**Паспорт доступности объекта социальной инфраструктуры и
предоставляемых на нем услуг**

№ 03/06/2024ОК

1.1. Вид (наименование) объекта: Государственное автономное профессиональное образовательное учреждение Свердловской области «Верхнепышминский механико-технологический техникум «Юность». Здание Общежития.

АКТ
обследования объекта социальной инфраструктуры и предоставляемых
на нем услуг

БЛОК ФОТО №6

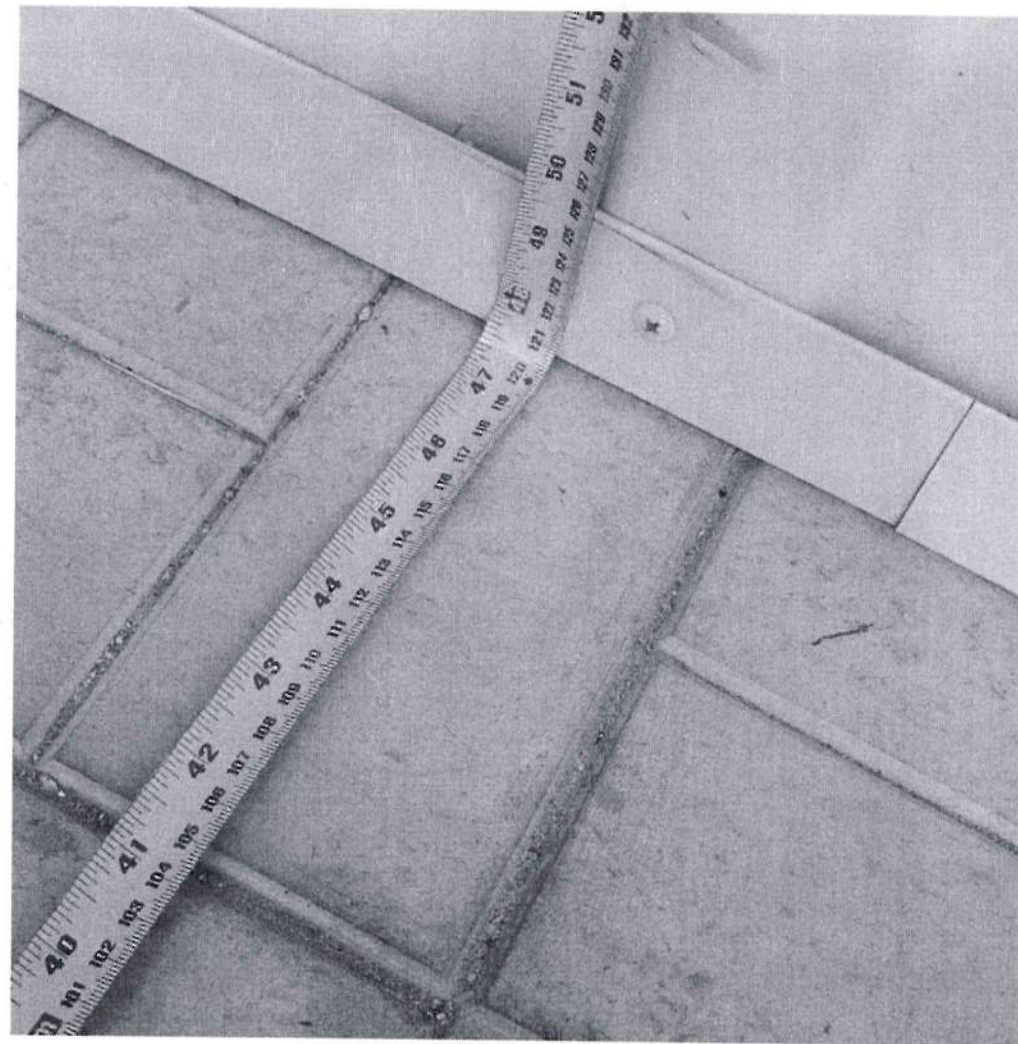
2.2	Пандус (наружный)	есть	2	6	Уклон, форма и высота пандуса не соответствует требованиям. Поверхность пандуса при намокании скользкая.	все	Параметры наружного пандуса входных групп следует принимать по 5.1.14–5.1.16. СП 59.13330.2020: Доступность зданий и сооружений для маломобильных групп населения	Провести в соответствие с требованиями.

БЛОК ФОТО №7

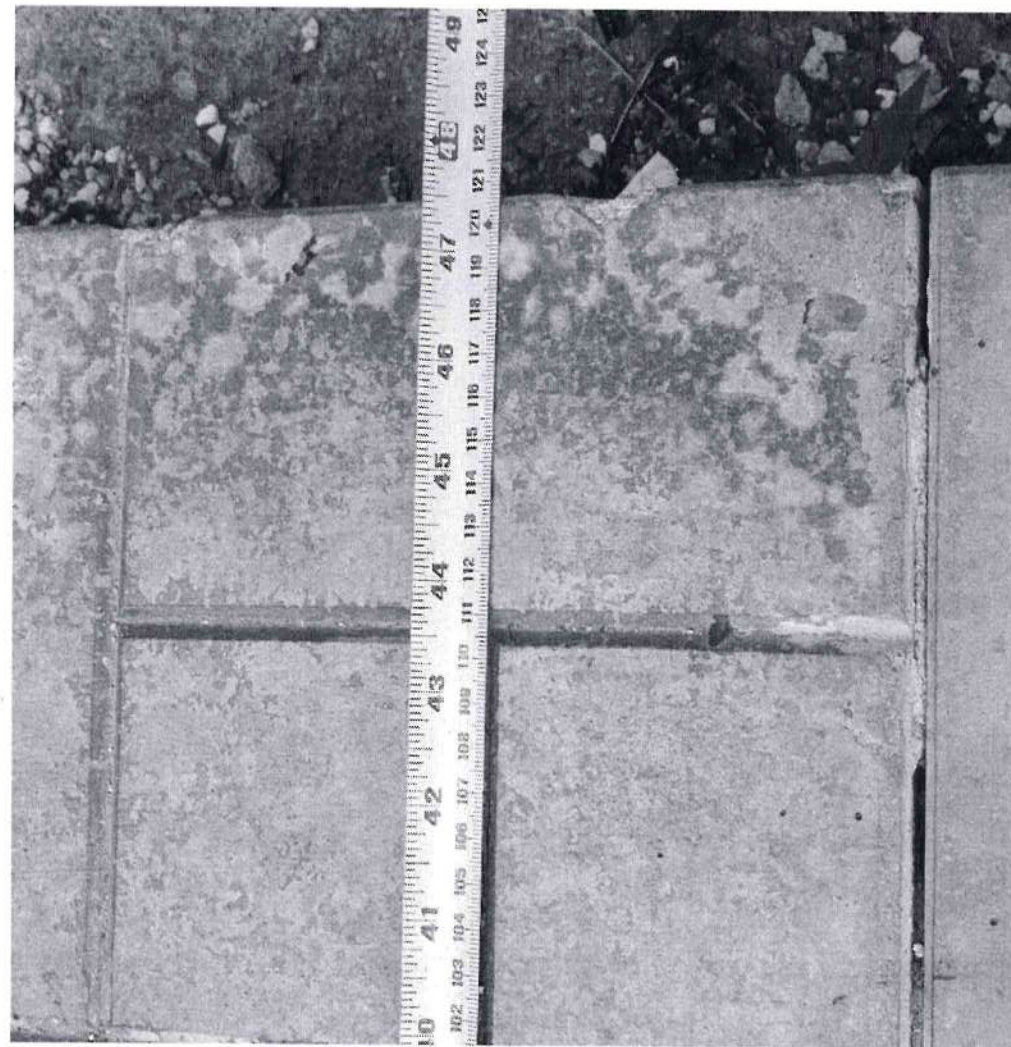
лителей на креслах-колясках. На входной площадке установлена металлическая опора для навеса, не обозначенная контрастной маркировкой.			
2.4	Дверь (входная)	есть	2	7	Не соответствие высоты порогов в дверных проемах. Отсутствие противоударной полосы.	К, О, С	Параметры дверей (входных) следует принимать по 6.1.5. СП 59.13330.2020: Доступность зданий и сооружений для маломобильных групп населения	Выполнить входную группу с учетом требований законодательства.
2.5	Тамбур	есть	2	8	Поверхность покрытия пола скользкая при намокании.	все	Параметры тамбуров следует принимать по 6.1.8. СП 59.13330.2020: Доступность зданий и сооружений для маломобильных групп населения	Замена поверхности тамбура на противоскользящую.
	ОБЩИЕ требования к зоне	-	-	-	-	-	-	-

БЛОК ФОТО №9

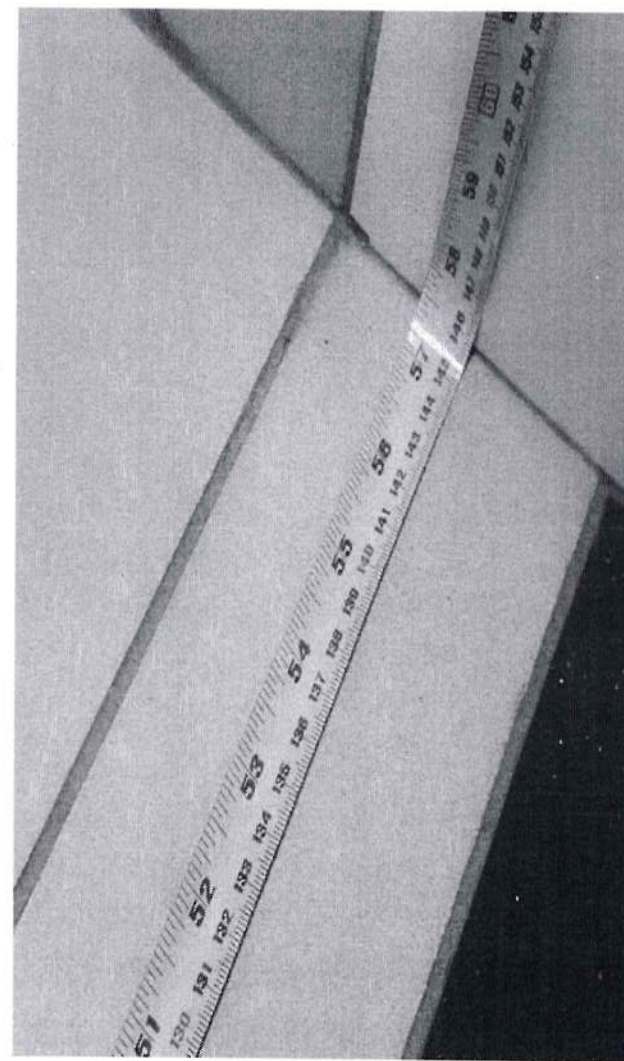
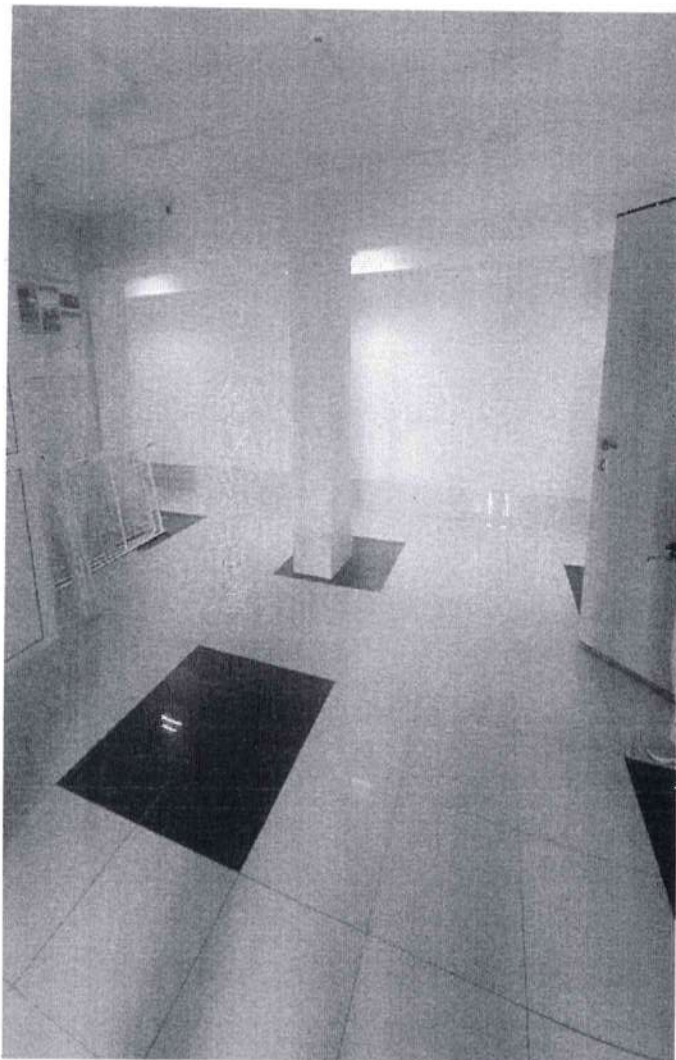
3.1	Коридор (вестибюль, зона ожидания, галерея, балкон)	есть	3	9	Часть покрытия на расположенного на входе, имеет скользящую при намокании поверхность. Отсутствует плотно закрепленное покрытие на путях движения МГН. Отсутствие тактильных обозначений помещений. Отсутствие напольных тактильных указателей. Отсутствие звуковых информаторов.	все	Параметры горизонтальных коммуникаций следует принимать по 6.2.3, 6.2.4 СП 59.13330.2020: Доступность зданий и сооружений для маломобильных групп населения. Параметры информационных устройств, средств и их систем следует принимать по п.7 СП 35-101-2001: Проектирование зданий и сооружений с учетом доступности для маломобильных групп населения. Общие положения.	Устройство нескользкого покрытия. Устройство напольных тактильных указателей. Установка звуковых информаторов, для посетителей с недостатками зрения и дефектами слуха. Установка тактильной информации возле помещений.

БЛОК ФОТО №10

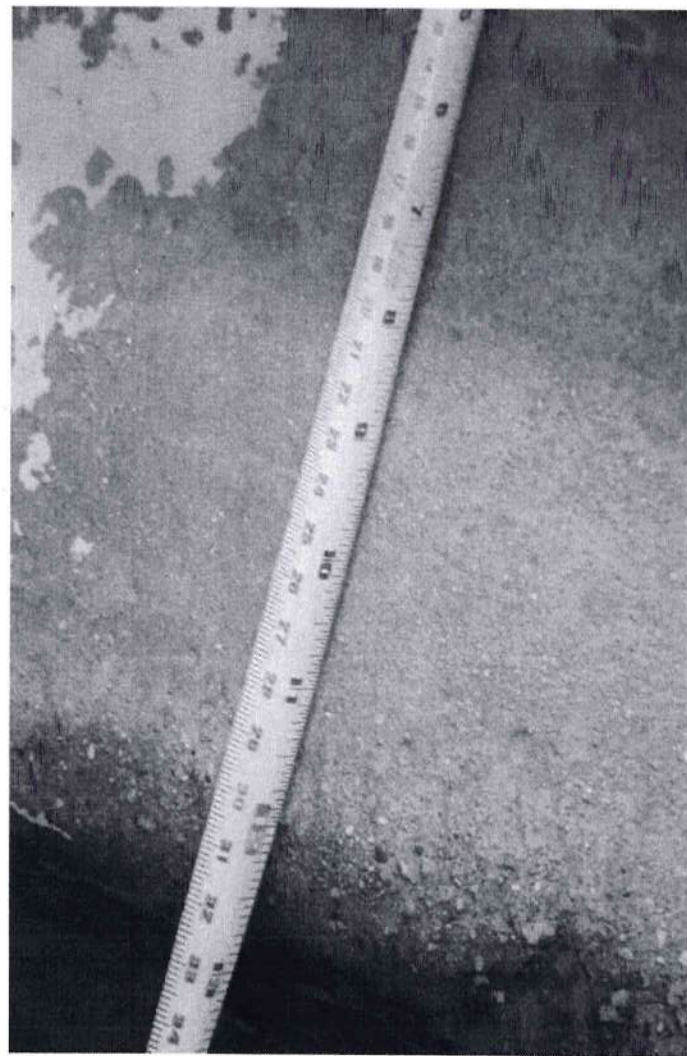
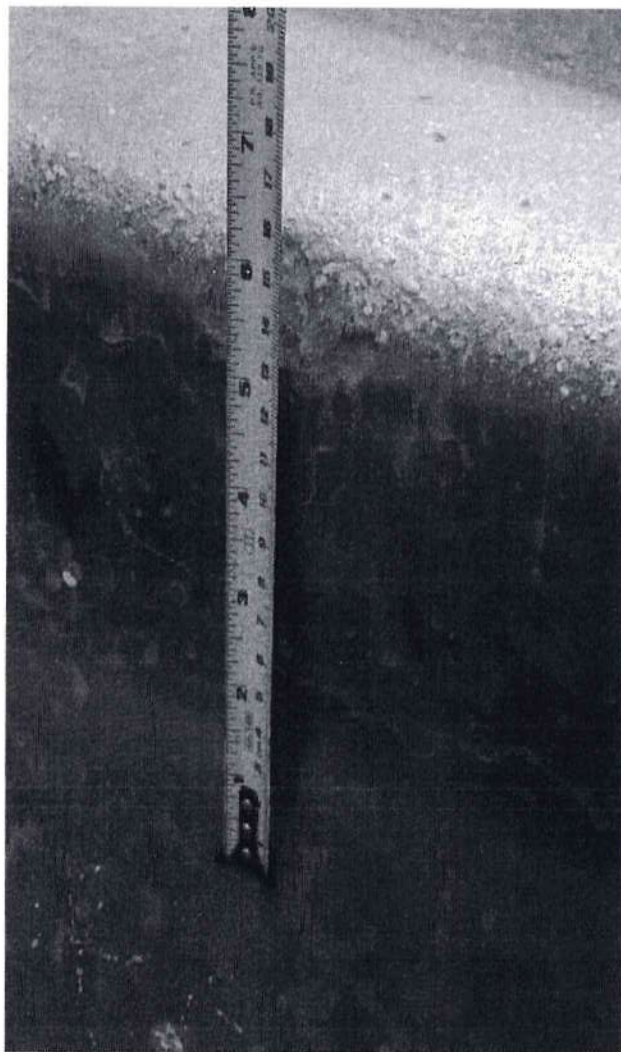
3.2	Лестница (внутри здания)	есть	3	10	Ширина марша не соответствует требованиям.	все	Параметры лестницы (внутри здания) следует принимать по 6.2.8 – 6.2.12 СП 59.13330.2020: Доступность зданий и сооружений для	Устройство рельефных обозначений

Отсутствуют рельефные обозначения этажей. Поручни не соответствуют требованиям. Отсутствие на проступях краевых ступеней лестничных маршей противоскользящих полос, контрастных с поверхностью ступени (желтого цвета, общей шириной 0,08–0,1 м.).		маломобильных групп населения	этажей. Устройство на проступях краевых ступеней лестничных маршей противоскользящих полос, контрастных с поверхностью ступени (желтого цвета, общей шириной 0,08–0,1 м.)

БЛОК ФОТО №11

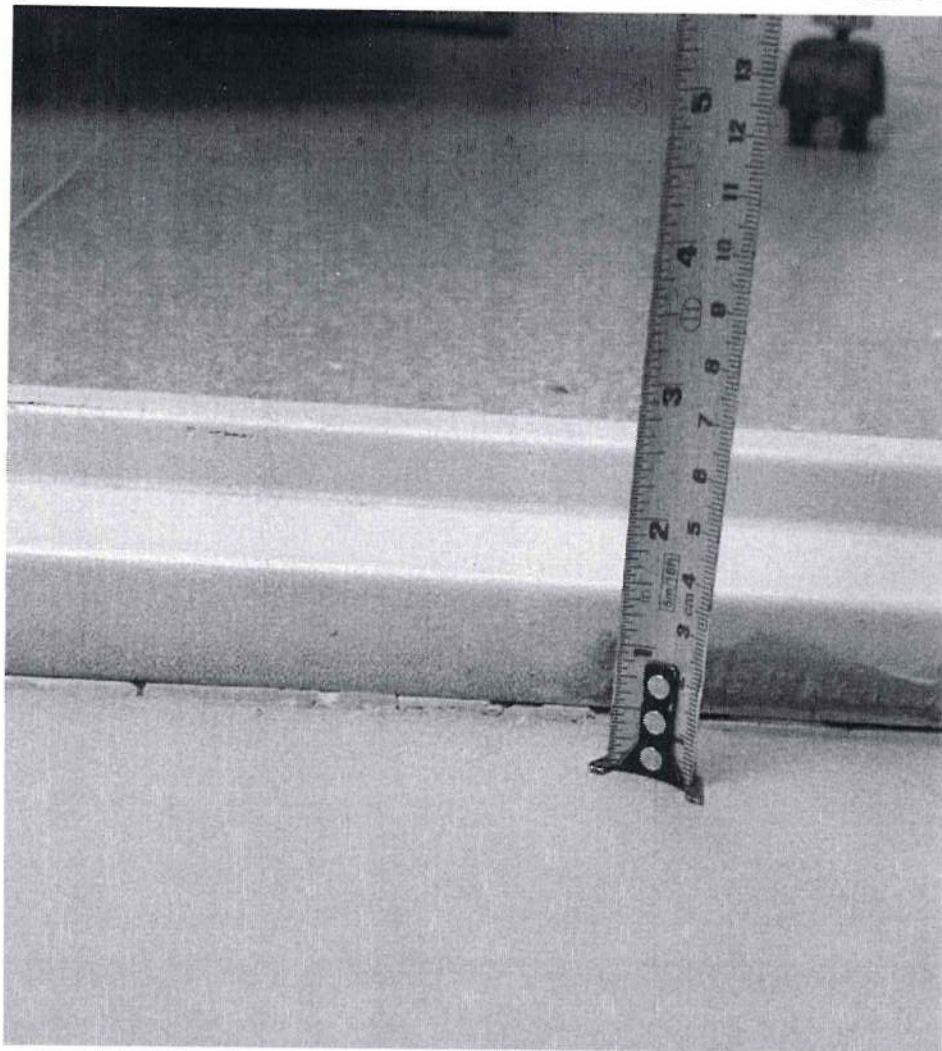
3.3	Пандус (внутри здания)	нет	-	-	-	-	-	-
3.4	Лифт пассажирский (или подъемник)	нет	-		-	-	-	-
3.5	Дверь	есть	3	11	Не соответствие ширины дверей и высоты порогов в дверных проемах, наличие перепадов. Отсутствие информирующих обозначений помещений.	К,О,С	Параметры дверей (внутри здания) следует принимать по 6.2.4 СП 59.13330.2020: Доступность зданий и сооружений для маломобильных групп населения	Устранить перепады и пороги в дверных проемах. Установить информирующие обозначения помещений.

БЛОК ФОТО №12

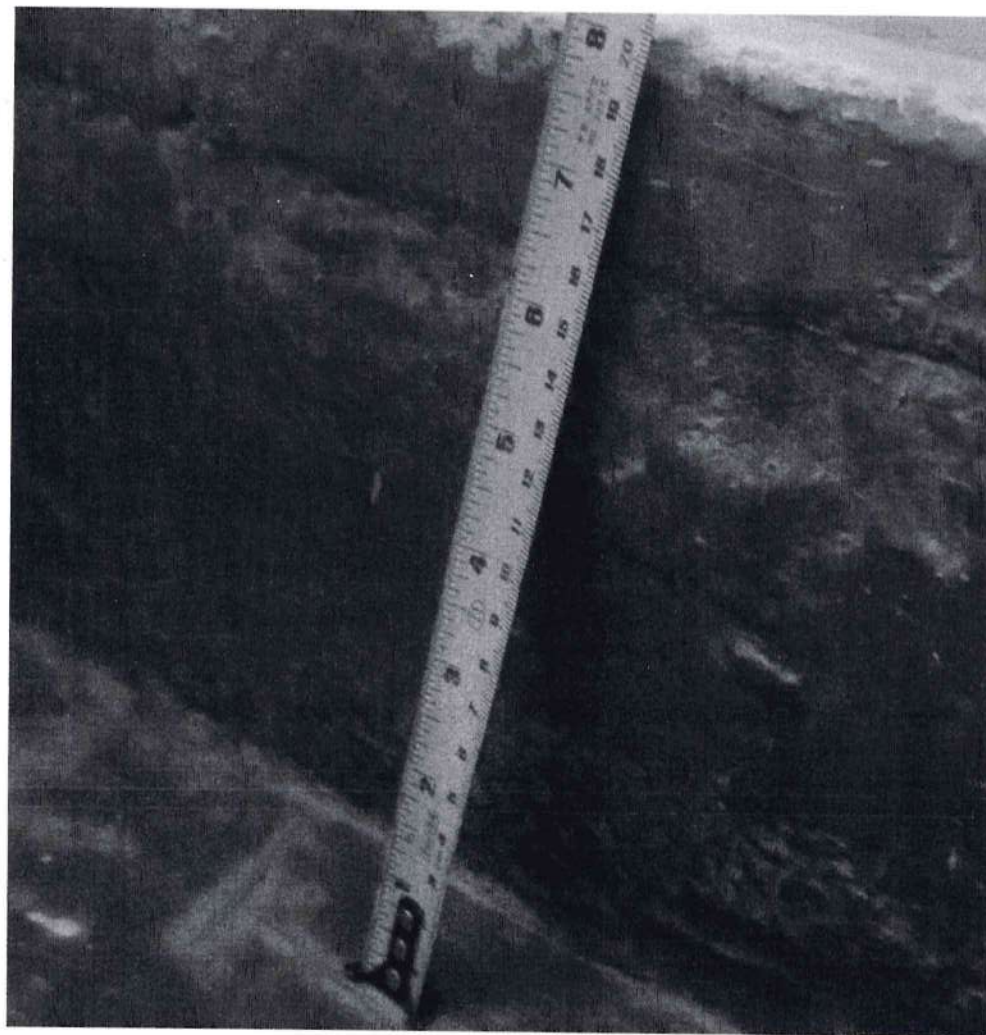
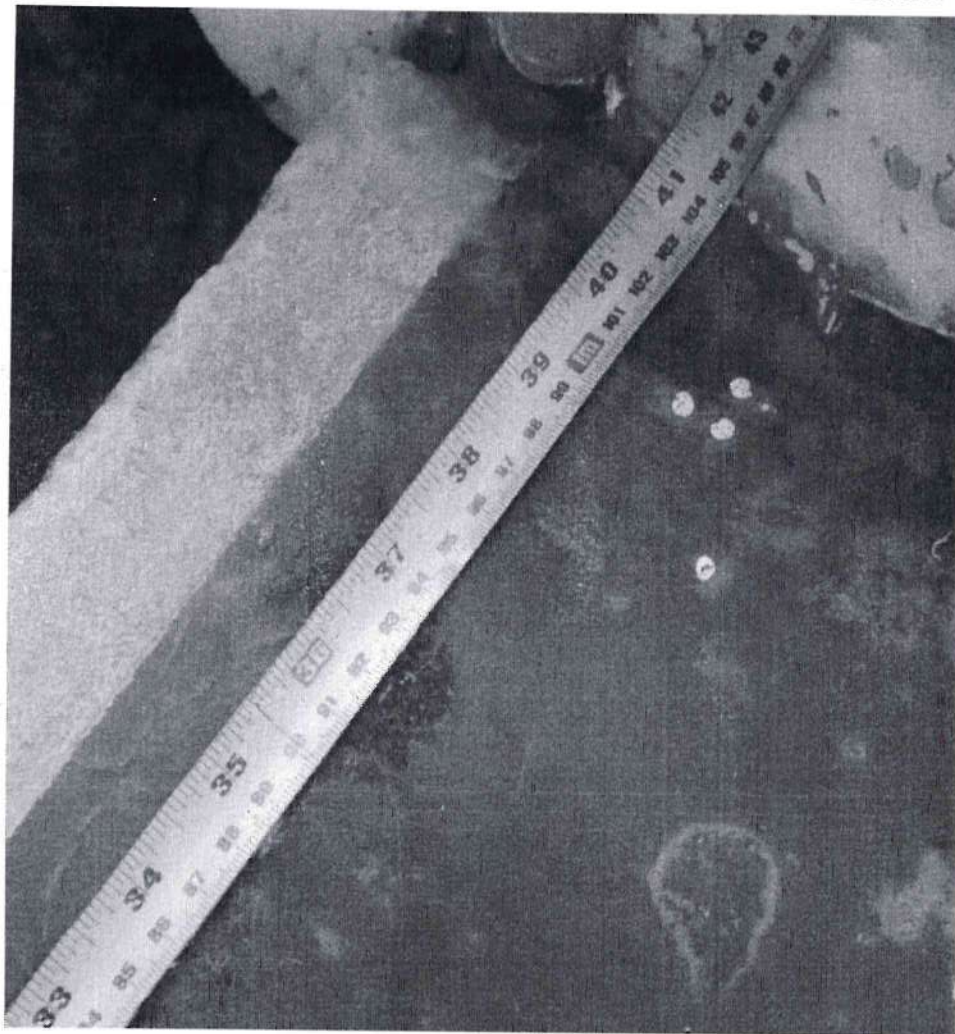
3.6	Пути эвакуации (в т.ч. зоны безопасности)	есть	3	12	Эвакуационный выход не соответствует установленным требованиям.	все	Параметры путей эвакуации следует принимать по 6.2.19 – 6.2.32 СП 59.13330.2020: Доступность зданий и сооружений для маломобильных групп населения	Установить перила на путях эвакуации. Увеличение ширины дверей

Отсутствуют перила на путях эвакуации. Имеются пороги и перепады. На проступях нижней и верхней ступеней эвакуационной лестницы отсутствует контрастная фотолюминесцентные полосы.			путей эвакуации. Нанесение контрастных (фотолюминесцентных) полос на проступях нижних и верхних ступеней. Обеспечить контрастность поручней лестниц путей эвакуации.
	ОБЩИЕ требования к зоне	-	-	-	-	-	-	-

БЛОК ФОТО №13

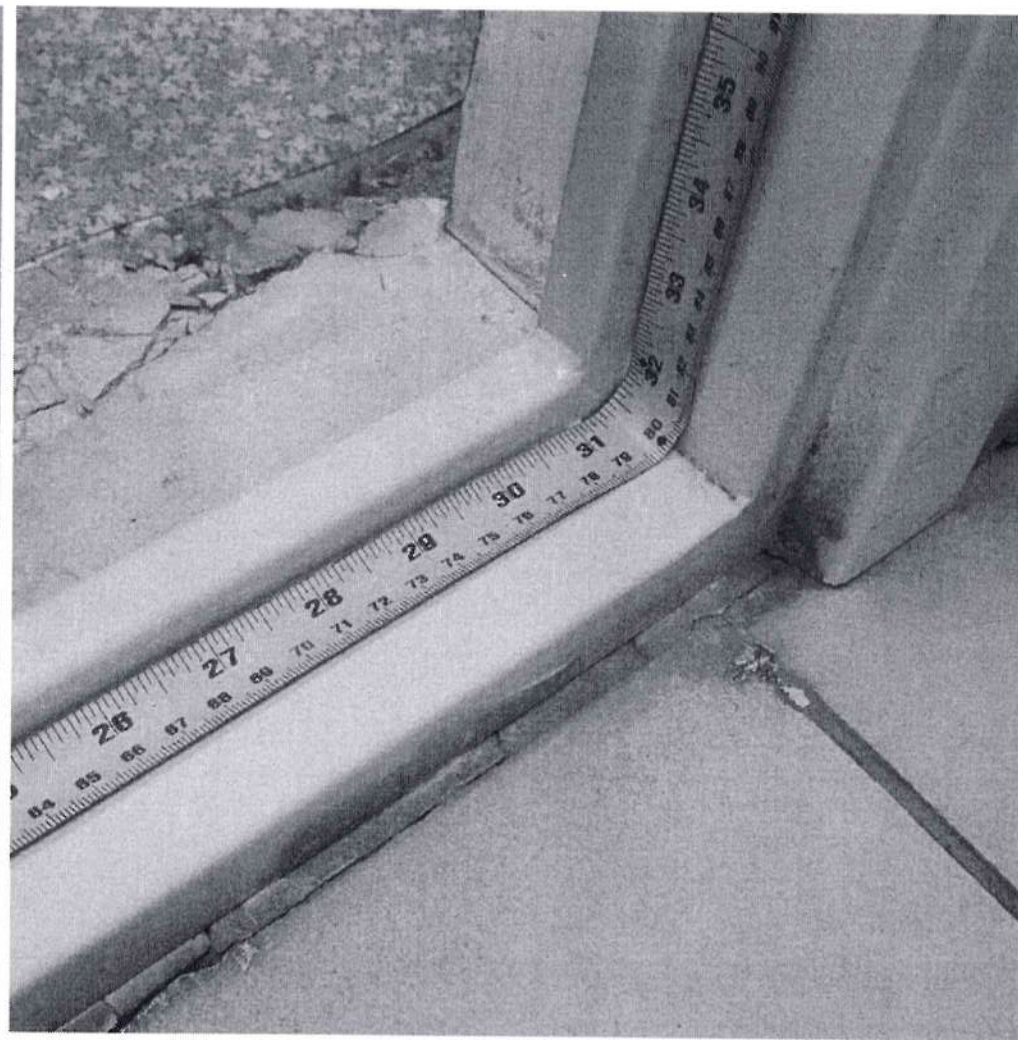
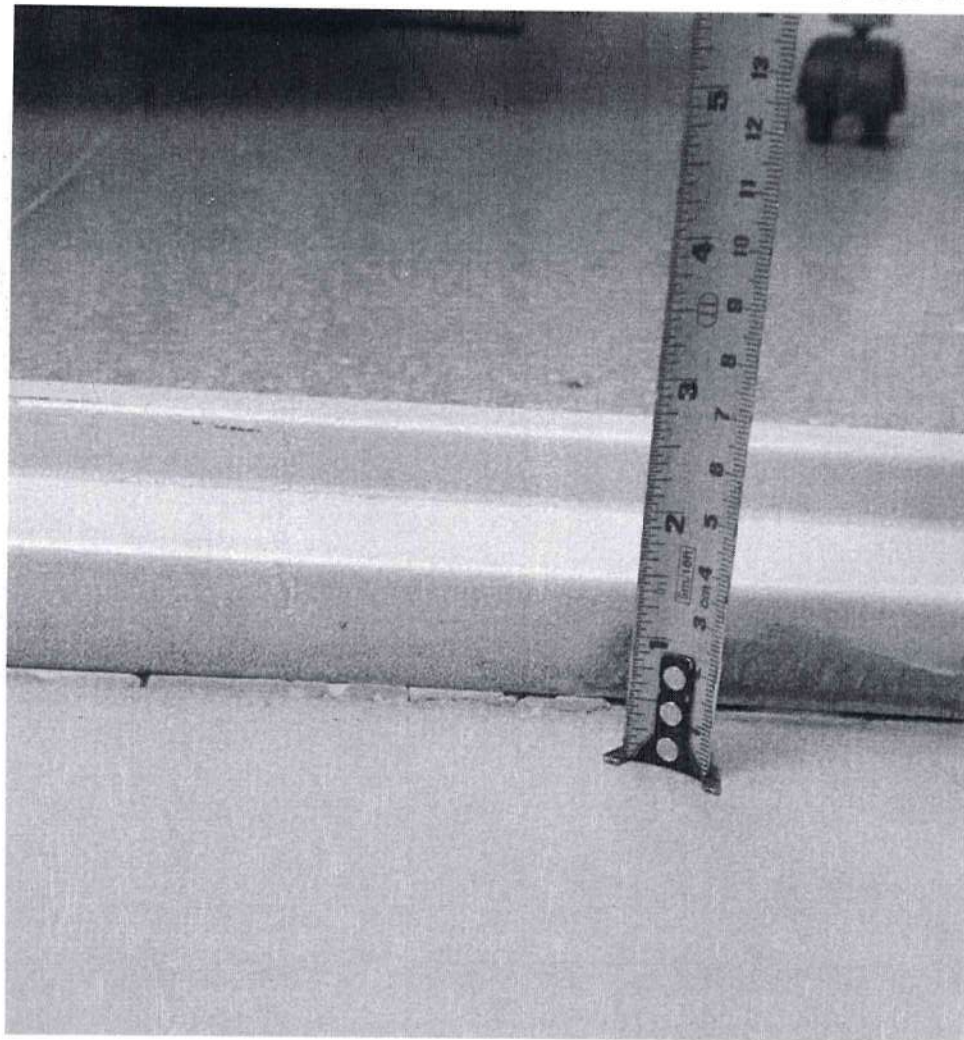
4.1	Кабинетная форма обслуживания	есть	3	13	Дверные проемы имеют пороги, не соответствующие требованиям. Отсутствие технических средств связи, информации и сигнализации, доступные для МГН.	все	Параметры информационных устройств, средств и их систем следует принимать по п.7 СП 35-101-2001: Проектирование зданий и сооружений с учетом доступности для маломобильных групп населения. Общие положения. Параметры дверей (внутри здания) следует принимать по 6.2.4 СП 59.13330.2020: Доступность зданий и сооружений для маломобильных групп населения	Устранить перепады и пороги в дверных проемах. Установить информирующие технические средства.
